応募申込受付開始時に公表する情報

項目	開始公表時		応募申込受付開始時				変更理由
募集対象エリア	栃木市、鹿沼市、日光市の一部		宇都宮市、栃木市、鹿沼市、日光市、下都賀郡壬生町の一部				—
増強対象設備	①鹿沼(変) 66kV母線用断路器	②66kV栗野線 (No.22~No.23-1)	③西宇都宮(変)	④鹿沼(変)	⑤66kV鹿沼線	⑥66kV岩沼線 66kV栗野線	※1
増強内容	断路器取替2組	電線張替 0.57km	154/66変圧器増設 66kV母線・機器取替	配電用変電所新設 (引込線新設含む)	66kV深津線 系統変更	電線張替(増容量) 13.3km 7.5km	※1
工事費	9.2百万円	30百万円	4,260百万円	1,450百万円	500百万円	4,360百万円	※1
運用容量(増強前)	217MW	132MW (2回線連続値)	570MW	47MW	444MW (2回線連続値)	294MW 184MW (2回線連続値)	—
連系可能量(増強前)	15MW	12MW	142MW	0MW	162MW	92MW 65MW	—
運用容量(増強後)	302MW	208MW (2回線連続値)	950MW	104MW	444MW(※2) (2回線連続値)	366MW (2回線連続値)	—
連系可能量(増強後)	100MW	88MW	522MW	57MW	195MW	164MW 247MW	—

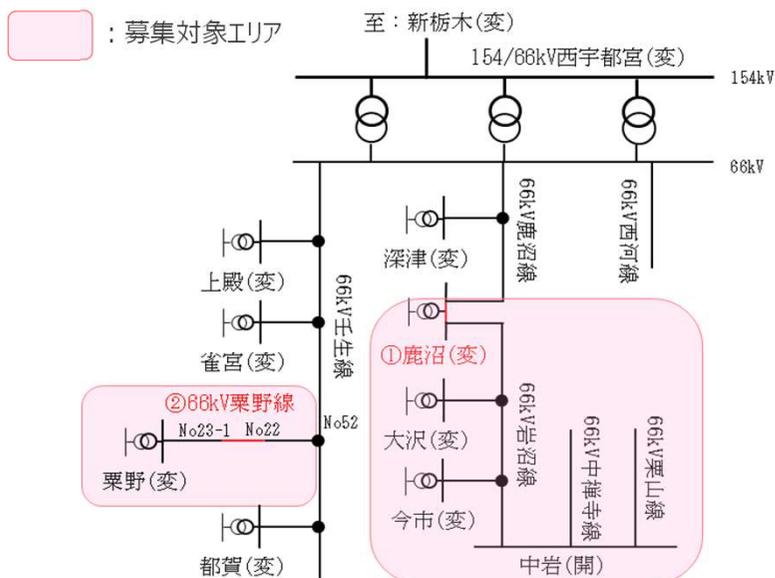
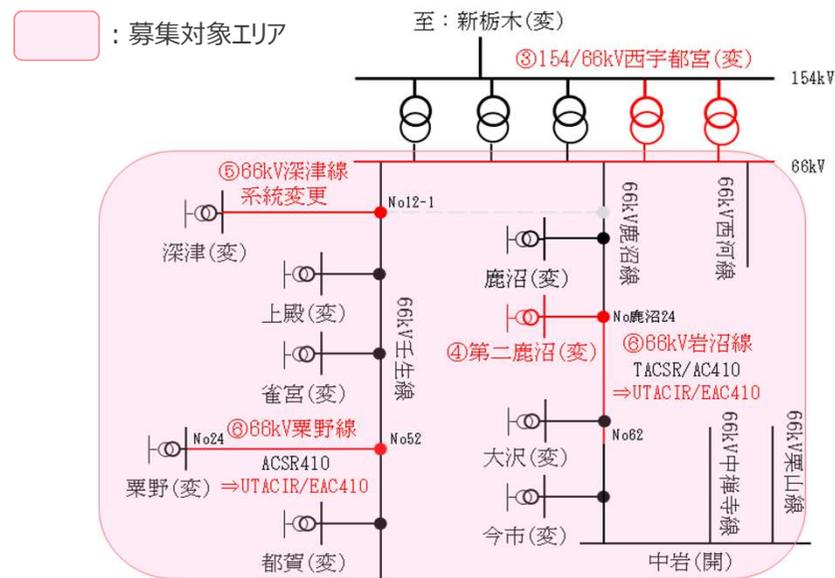
増強パターン1 (開始公表時)

増強パターン2 (応募申込受付開始時)

増強対象設備	①鹿沼(変) 66kV母線用断路器	②66kV栗野線 (No.22~No.23-1)	③西宇都宮(変)(※1)	④鹿沼(変) (※1)	⑤66kV鹿沼線(※1)	⑥66kV岩沼線(※1) 66kV栗野線(※1)
増強内容	断路器取替2組	電線張替 0.57km	154/66変圧器増設 66kV母線・機器取替	配電用変電所新設 (引込線新設含む)	66kV深津線 系統変更	電線張替(増容量) 13.3km 7.5km
工事費	9.2百万円	30百万円	4,260百万円	1,450百万円	500百万円	4,360百万円
運用容量(増強前)	217MW	132MW(2回線連続値)	570MW	47MW	444MW(2回線連続値)	294MW(2回線連続値) 184MW(2回線連続値)
連系可能量(増強前)	15MW	12MW	142MW	0MW	162MW	92MW 65MW
運用容量(増強後)	302MW	208MW(2回線連続値)	950MW	104MW	444MW(2回線連続値) (※2)	366MW(2回線連続値)
連系可能量(増強後)	100MW	88MW	522MW	57MW	195MW	164MW 247MW

※1 応募が想定される全ての系統連系希望者が、募集対象エリアに連系した場合の増強工事を検討した結果に基づく変更になります（応募容量によっては、①は別工事の実施に伴い、工事が不要となる場合があります）。

※2 ⑤については、66kV鹿沼線の設備容量超過(2回線連続値)対策として系統変更を行うものです。66kV鹿沼線自体の増強は行わないため、運用容量は増強前から増加しません。
